**Avis de la Mission Régionale
d'Autorité environnementale
Provence-Alpes-Côte d'Azur
sur le projet ferroviaire et logistique
d'extension de la zone d'activités de Clesud
sur les communes de Grans (13) et de Miramas
(13)**

n° MRAe – 2020 n° 2607

Avis du 9 juillet 2017 sur le
projet ferroviaire et logistique d'extension de la zone d'activités de Clesud sur les com-
munes de Grans (13) et de Miramas (13)

Figure 6: Superposition du projet et des enjeux écologiques. Source : volet naturel de l'étude d'impact globale

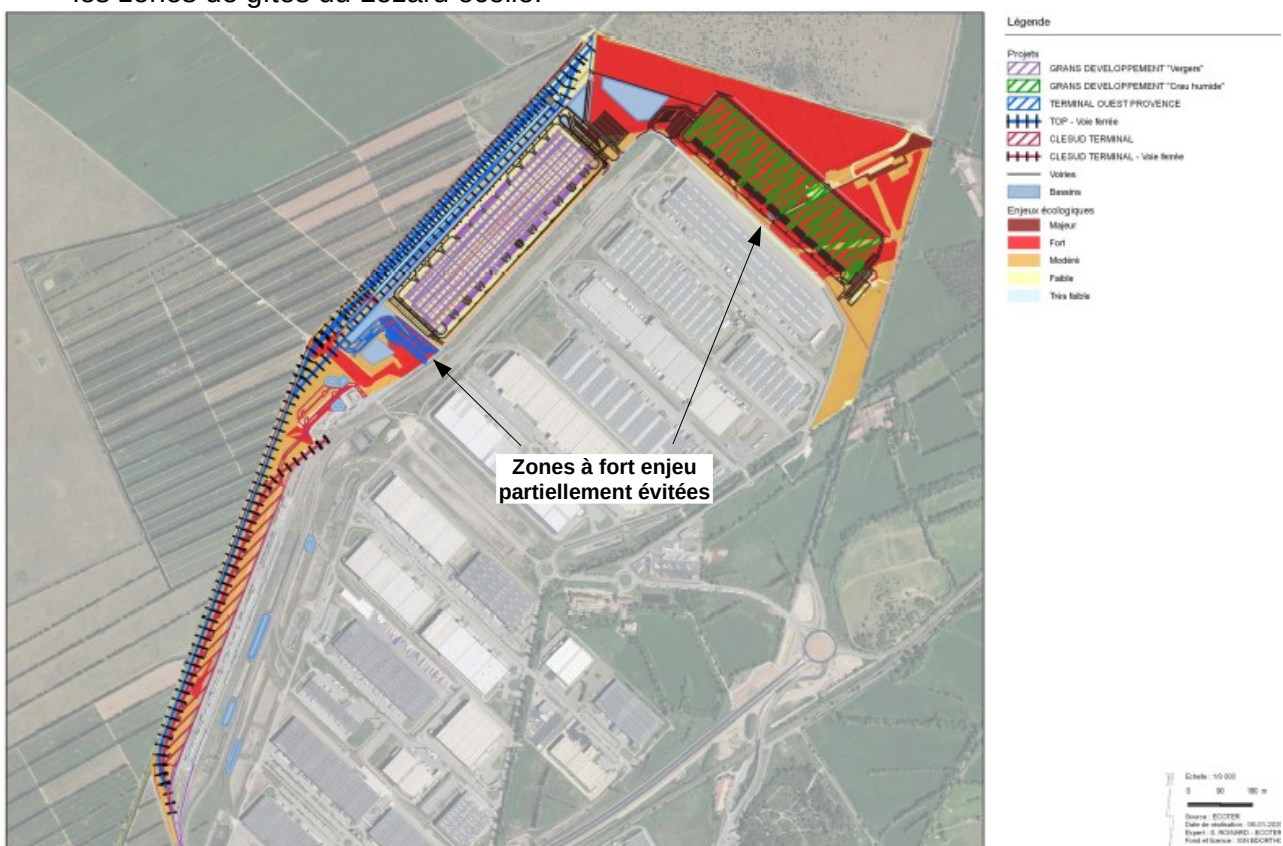
Si cette réflexion est à souligner, la MRAe considère que ces mesures ne peuvent pas être qualifiées de mesures d'évitement mais de réduction, car les zones à fort enjeu n'ont été que partiellement évitées (cf. figure 4 ci-dessus). Il serait opportun par ailleurs de présenter les raisons ayant conduit le maître d'ouvrage à ne pas éviter complètement ces zones à fort enjeu écologique.

La MRAe recommande de requalifier les mesures d'évitement proposées sur la zone nord et la zone centrale en mesures de réduction, et de présenter les raisons ayant conduit le maître d'ouvrage à ne pas éviter complètement ces zones à fort enjeu écologique.
